Mission régionale d'autorité environnementale

**Avis délibéré sur le projet d'une centrale
photovoltaïque au sol à
Chenevières et Saint-Clément (54)
porté par Urba 413**

n°MRAe 2023APGE61

Figure 2: Plan d'implantation

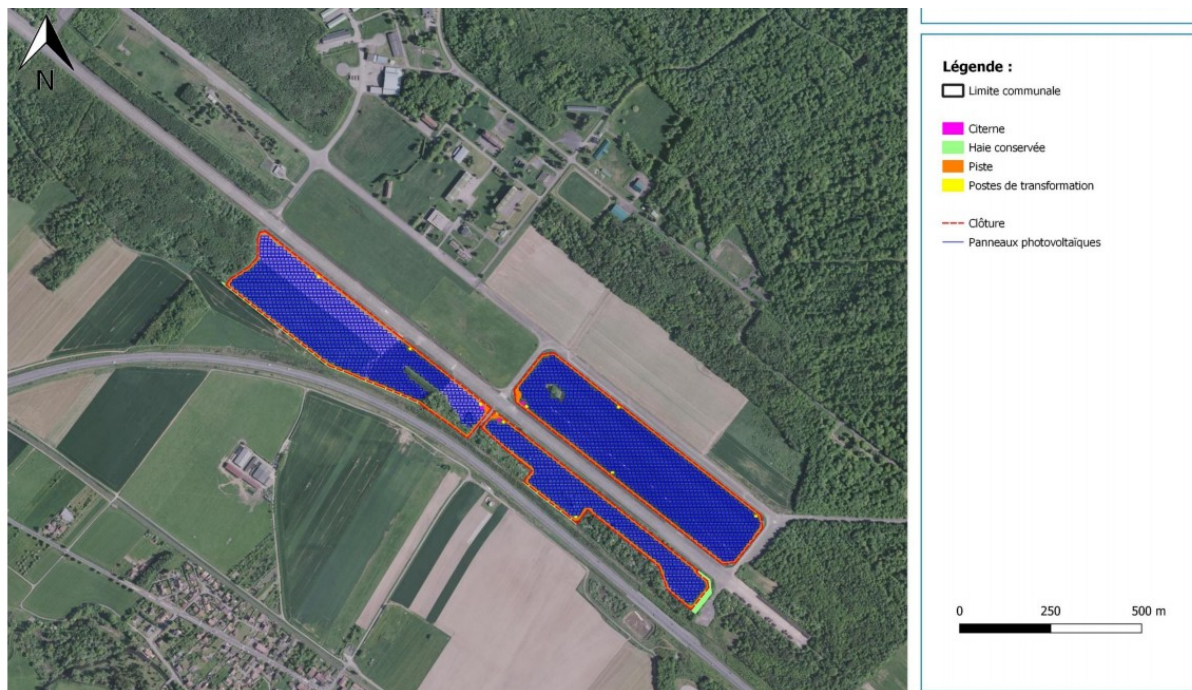
Le projet de centrale solaire prévoit d'utiliser environ 62 829 modules photovoltaïques, d'une puissance unitaire d'environ 530 Wc en silicium cristallin ou en couches minces, en raison de leur fiabilité et de leur bon rendement. Le dossier indique que les modules en silicium cristallin sont les plus couramment utilisés en raison de leur rendement élevé et de leur coût de production relativement peu élevé, tandis que les modules en couches minces sont une alternative moins chère mais avec un rendement généralement inférieur.

L'Ae précise qu'il existe des modules photovoltaïques cristallins multicouches qui présentent l'avantage par rapport à la technologie monocouche de capter de l'énergie sur les deux faces, ce qui améliore le rendement (de 8 à 15 % supplémentaires pour atteindre un rendement de 25 %⁵).

L'Ae recommande au pétitionnaire de comparer les alternatives possibles pour le choix de la technologie des panneaux photovoltaïques à installer en prenant en compte notamment le moindre impact environnemental (risque de pollution et optimisation du rendement), les possibilités de recyclage et l'aménagement sur site.

Figure 3: Synthèse des enjeux naturels au seins de la ZIP

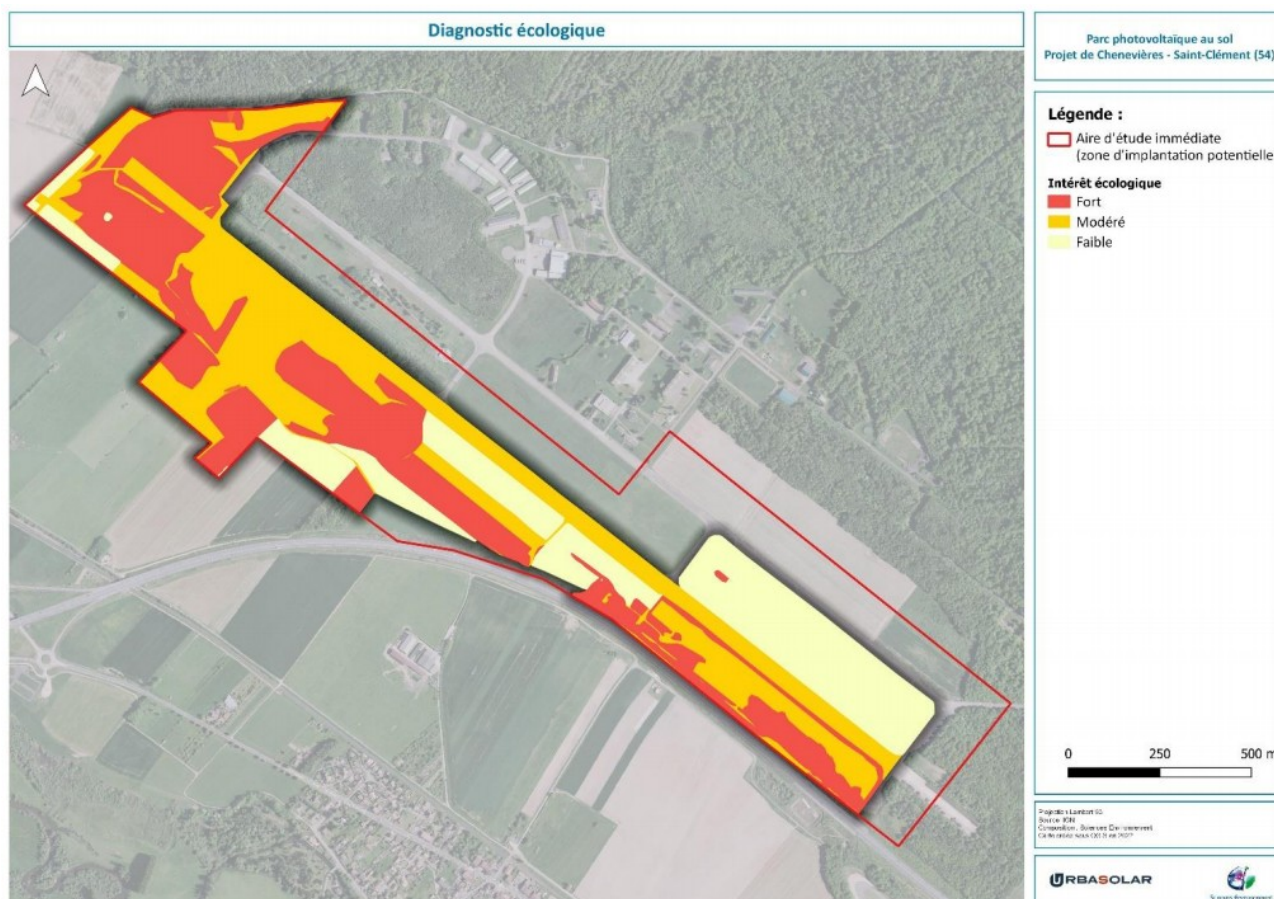
Les impacts modérés potentiels sur le Murin à oreilles échancrées, qui pourrait potentiellement utiliser des arbres à cavités impactés par le projet, seront atténués par la mise en place de mesures spécifiques d'évitement et de réduction.
